Vår ref: Røssevika . reg endring

REGULERINGSPLAN FOR RØSSEVIKA PLANID 4206_09201 - SØKNAD OM MINDRE ENDRING AV PLANEN

Dagen regulering med formål, plangrense og eiendomsgrenser

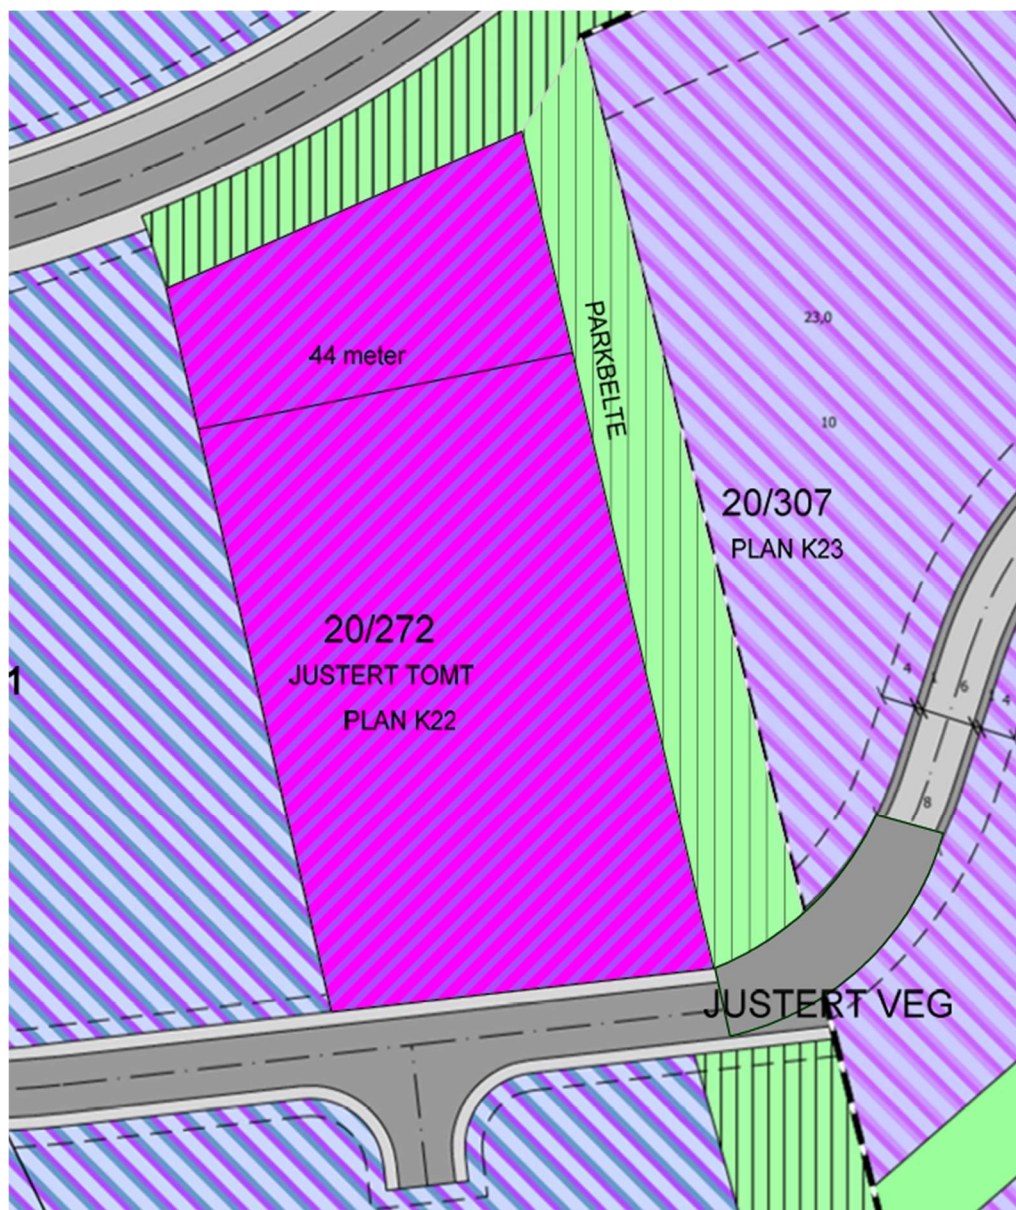
Terrenget i grøntbeltet er pr dato det opprinnelige terreng som ligger på nivå mellom kt 30-35. Terrenget i parkbeltet har allerede et inngrep ved planeringen av tomt 20/272. Ved framtidig opparbeidelse av næringsarealet på østsiden med planering av terrenget til kt 23 vil grøntbeltet stå igjen som en tynn fjellrygg med høyde på 8-12 m mellom næringsarealene.

Intensjonen i reguleringsplanene er at parkbeltet skal være en oppdeling av næringsområdet med et belte med naturlig vegetasjon. Dette vil neppe la seg gjøre med utsprengning på begge sider og ikke gi en hensiktsmessig sluttløsning.

Ønsket justering av parkbelte, veg og tomtegrenser

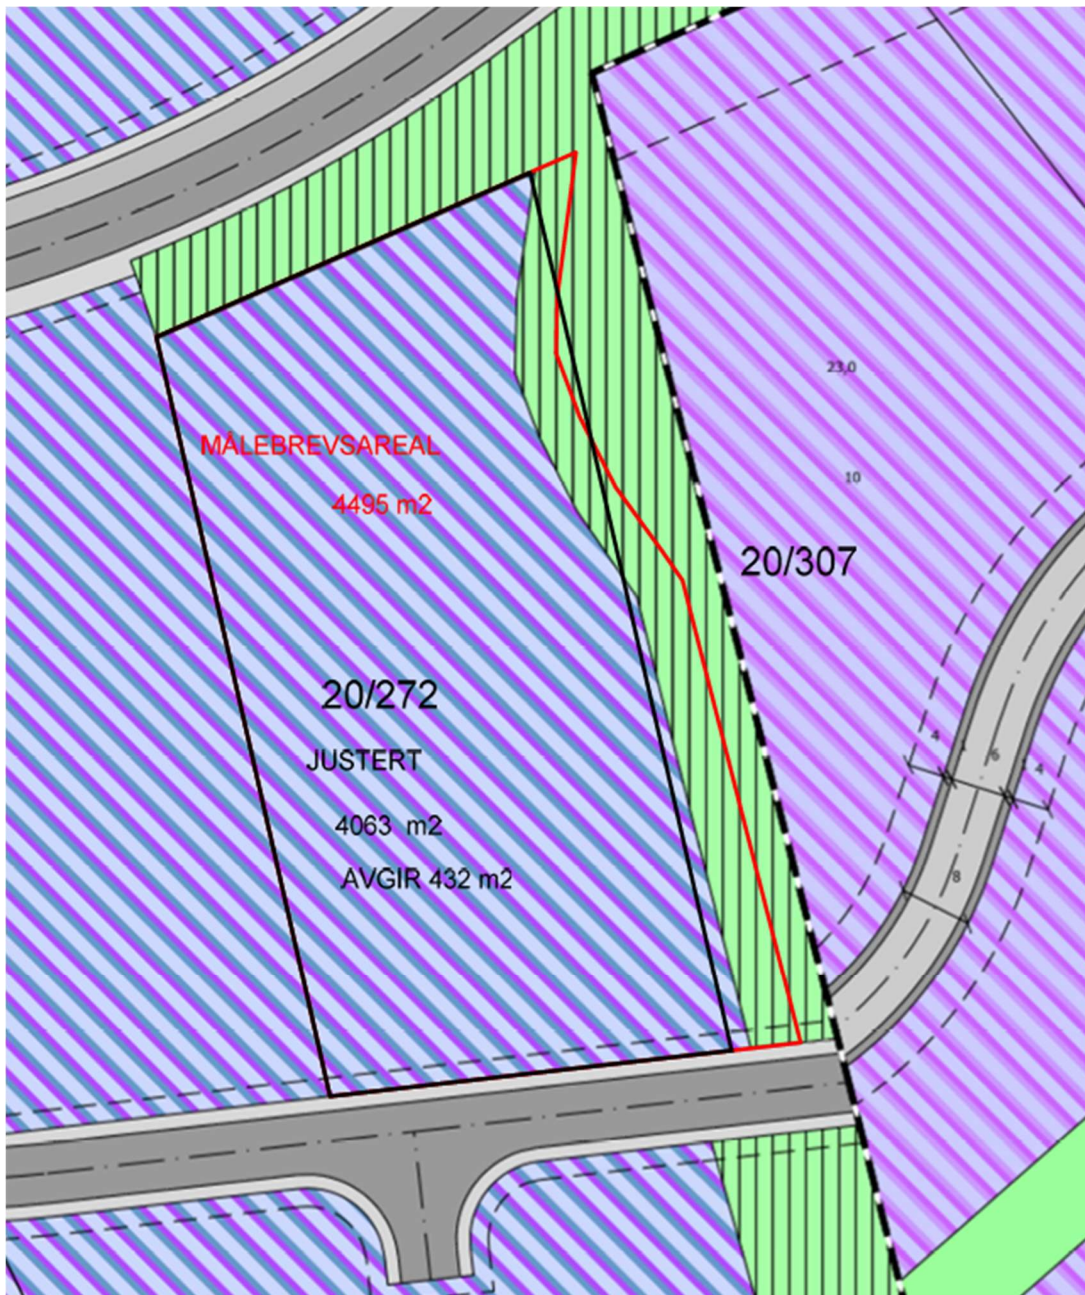
Det framgår at vegene i de to planene ikke er sammenkoblet planmessig, men kobling kan skje ved justering av vegen i plan Røssevika som vist på utsnittet under. Sammenkoblingen av vegene gir framtidig mulighet for å utnytte næringsarealene bedre som et sammenhengende næringsområde. I tillegg kan tekniske anlegg i vegene kobles sammen. (tosidig vannforsyning – brannvann, etc)

Parkbeltet mellom planene ønskes justert med bredde 10,5m i snitt slik at tomt 207272 blir 44 m bred .Det vises til kartskissen under.

1. Trase for veg 3 justere slik at den kobles sammen med tilstøtende veg i plan for Røssevika N2
2. Del av parkbeltet P3 endres til parkbelte P5 og justeres i utforming med bredde 9,5-11.5m
3. Tomt 20/272 justeres i tråd med justering av formen på parkbeltet.
4. Bestemmelsene § 8.1 endres med følgende tillegg: «Parkbelte P5 tillates sprengt ned og opparbeidet med påføring av jordmasser med høyde min kt 24 langs midten . Arealet skal tilplantes med naturlig vegetasjon så snart det er planert.».
